「2018 年枠組壁工法建築物構造計算指針」正誤表　　20190830

No.	頁	位置	内容	
			誤	正
1	7 頁	図 2.1

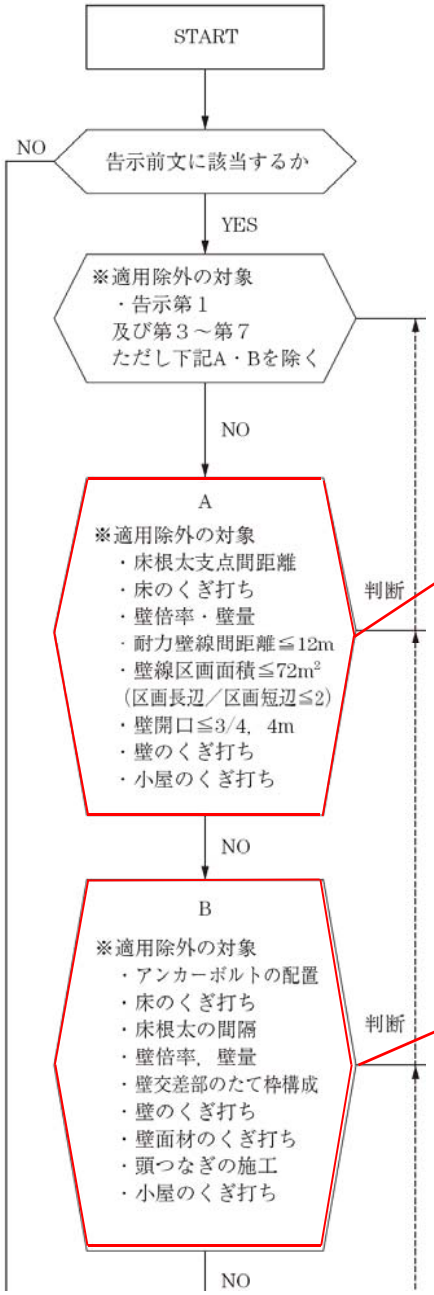
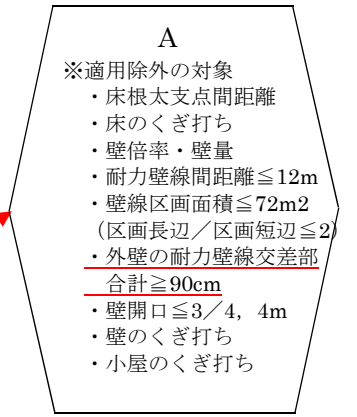
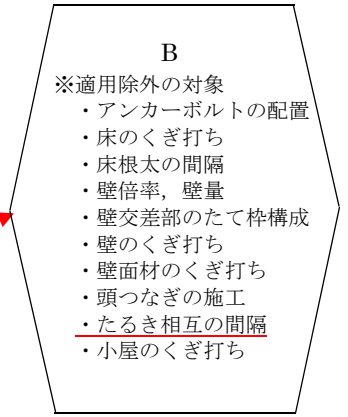
⇒適用除外対象 A　外壁の耐力壁線交差部合計≧90cm　追記

⇒適用除外対象 B　たるき相互の間隔　追記
